**Anschluß AHD an LK**

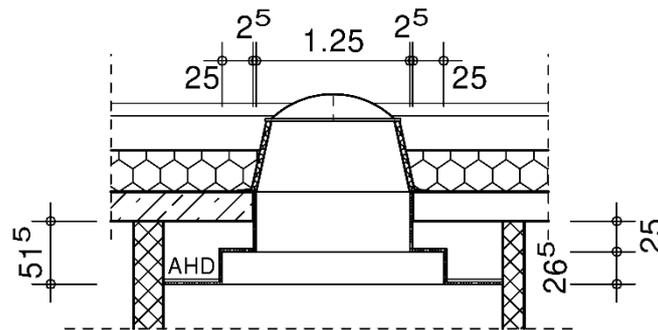
8. Zur LV-Pos. 4.4.15 bitten wir um eine Skizze mit Maßen zu den Abstufungen.

*Antwort:*
